Correction 1

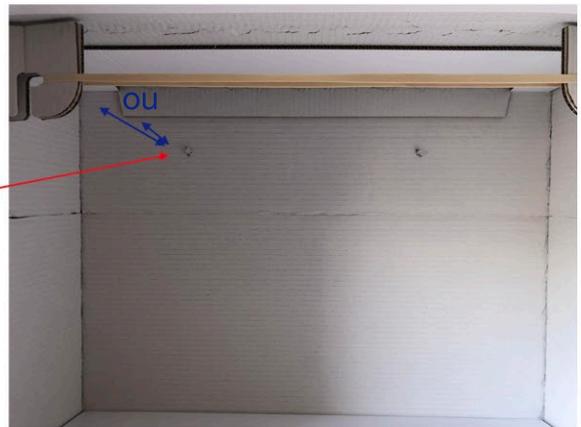
Remonter le plus possible ces deux rangées de perfo, pour ne pas percer les sacs de croquettes
